רובע המייסדים נס ציונה הופכים חזון למציאות

התייחסות מקצועית למסמכי התוכנית –

תמ"ל/3010, מתחם המייסדים, נס ציונה, התייחסות אדריכלית למסמכים לקראת דיון להפקדה

ב. תוספת קומות נקודתית ל-8 רבי קומות, לניצול הגובה המותר על פי מגבלות רת"א.

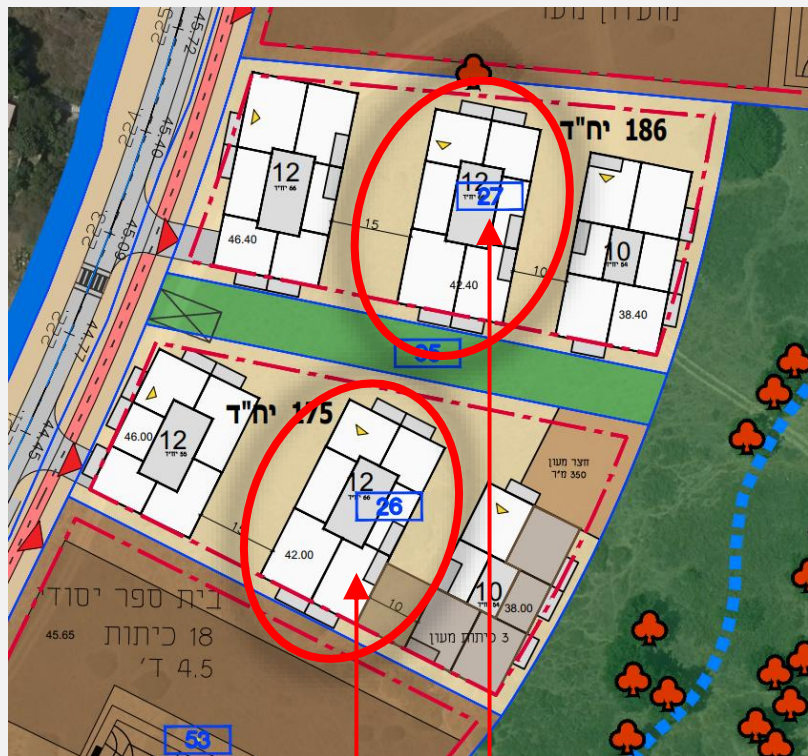
בכל מגרש, רבי קומות שמספר הקומות בהם נקבע על פי הגובה המקסימלי על פי מגבלת רת"א.

בבדיקת הבינוי, הטופוגרפיה, ה- 0.00 למבנים, וחישוב גבהי הקומות (כולל קומת קרקע גבוהה), איתרנו כמה מבנים חריגים בהם ניתן להוסיף קומה/ות. זאת ללא שינוי בהעמדה, וללא השפעה על המרחקים בבינוי בין המבנים. כמות החריגים : 8 מיבנים מתוך 76 רבי קומות (כ-10%).

דוגמה: הכניסה לביניינים אלה, בגלל טופוגרפיה, נמוכה ב-4.00 מ' מהבנין הסמוך. (42.00 במקום 46.00). לכן, במסגרת מגבלות רת"א, ניתן לקבוע להם 13 קומות, ורום הבנין יהיה כמו הבנין הסמוך עם 12 קומות.

ג. הגבהה בקומה אחת של הבניינים שאינם רבי קומות בתכנית מ- 10 קומות, ל-11 קומות.

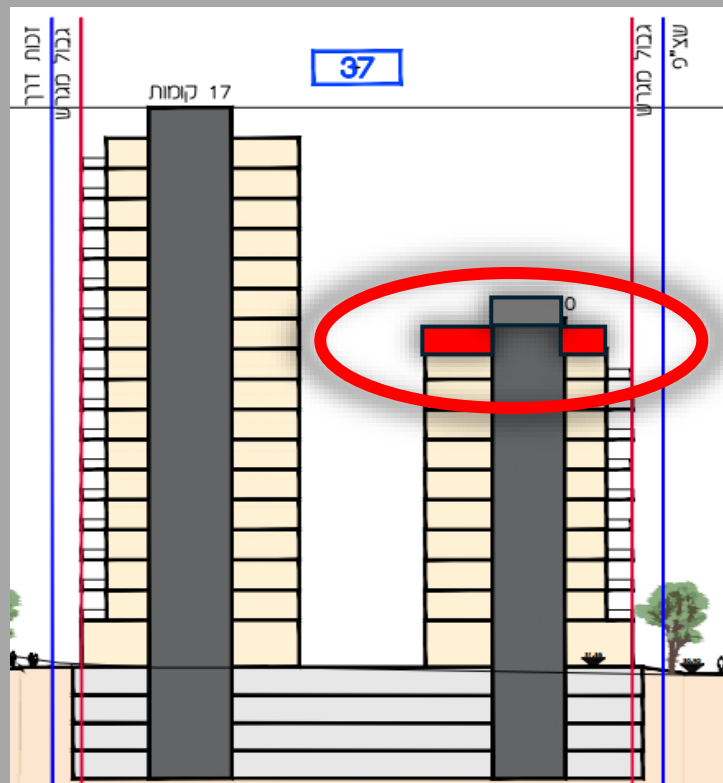
בנוסף לרבי הקומות שגובהם הוא המקסימלי על פי מגבלת רת"א, בכל מגרש גם מבנים בני 10 קומות (וכמה נמוכים מזה), המשמשים לחיזוק המגמה המרקמית בבנין.

מבנים אלה נקבעו בגובה של 10 קומות, כדי שיתאמו להגדרות בנין שאינו רב קומות על פי תקנות התכנון והבניה הנוכחיות.

בעקבות השינוי הצפוי בתקנות התכנון והבניה, גם מבנים בני עד כ-14 קומות יבנו עם חדר מדרגות אחד בלבד. אנו מציעים לכן להוסיף למבנים אלה קומה אחת בלבד, באופן שלא ישפיע מהותית על עקרונות הבינוי.

להוסיף להערות טבלה 5: " תוספת קומה, תוך שמירה על מגבלת גובה רום הבנין, לא תהווה סטיה מתכנית זו".

ד. העברת הרמפות לחניון, מתחום קומת הקרקע של המבנים, אל גבול המגרש, או הכניסה לרכב חרום, ובניית דירות קרקע במקומם.

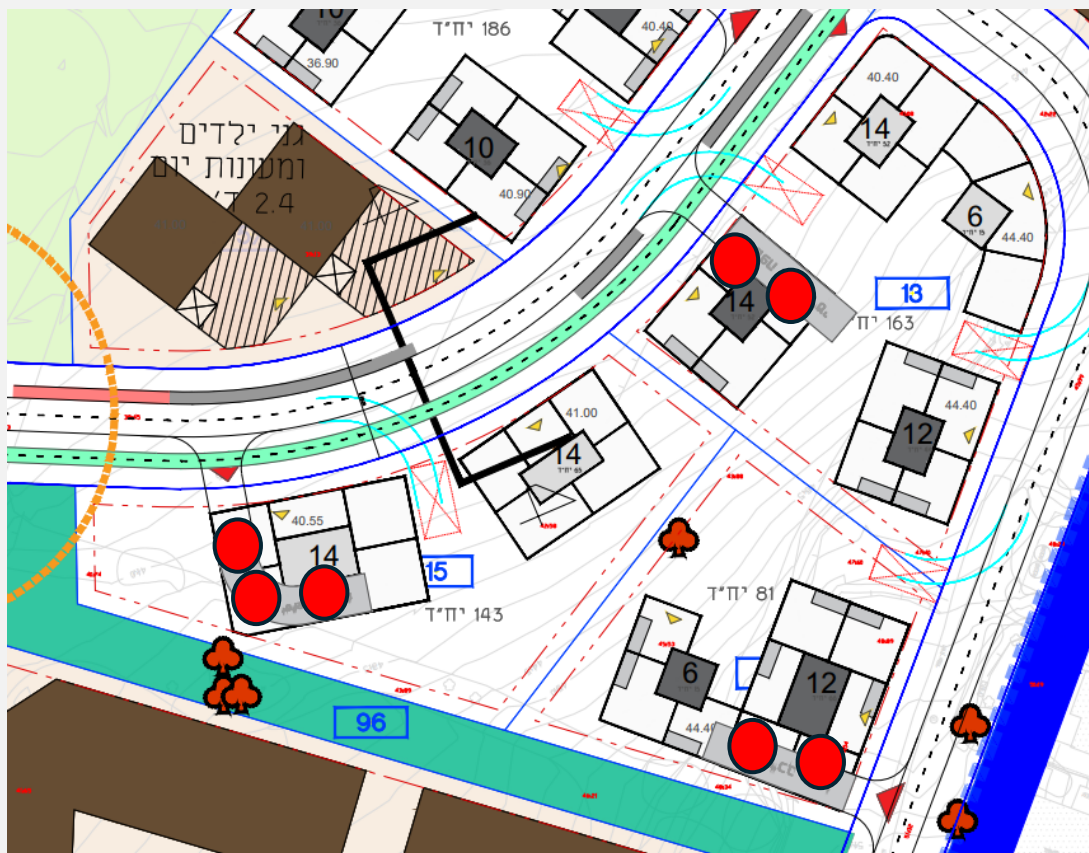
מניתוח תכנית הבינוי עולה, שישנם 34 מבנים, שתחום קומת הקרקע שלהם נחתך על ידי רמפה לחניון.

במכתבנו לוועדה הסברנו במפורט את הצורך התכנוני וההנדסי להוציא רמפות אלה מתחום הקרקע תחת הבינויים, ולמקמן בגבול המגרש, או בחפיפה לכניסות לרכב חרום.

בתחום הבניינים יעשה שימוש מועיל למגורים, לרבות דירות גן. בכל בינוין כזה ניתן להוסיף 2 דירות טובות.

ה. הפיכת מבנים בני 5 יח"ד בקומה טיפוסית, למבנה סימטרי עם 6 יח"ד (מהן שליש קטנות).

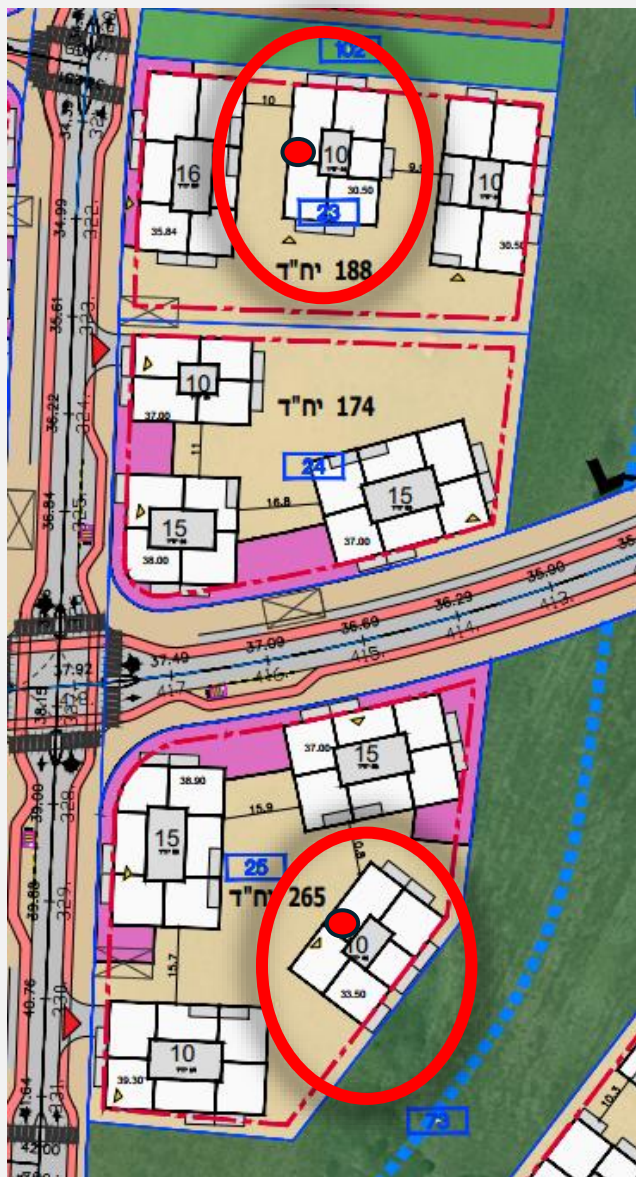
מניתוח תכנית הבינוי עולה, שישנם 18 מבנים בני 5 דירות בקומה, בהם בצד אחד 3 דירות, ובצד שני 2 דירות. בקלות יחסית ניתן להפוך אותם לבנין סימטרי עם 6 דירות בקומה (3 בכל צד).

זאת בהתאמה לכך שעל פי הוראות התכנית, 29% מהדירות בתכנית הן קטנות וקטנות מאוד. בגלל שטחי הבניה הכוללים הקטנים, אחוז זה אף יגדל בפועל (בתמהיל שהוצג בשולחן עגול, היו כ- 40%).
דירות קטנות אלה מהוות לכן שליש מהקומות הטיפוסיות של המבנים, ומבנים של 6 דירות בקומה מתאימים לצורך זה.

אגף ממוצע של מבנים אלה (בכל מבנה מספר קומות אחר), על פי חישוב, כולל 11 דירות.

תיתכן לכן תוספת משמעותית של דירות עם השפעה מינימלית על קונטור המיבנים בבינוי, ושיפור התאמתם לתמהיל.
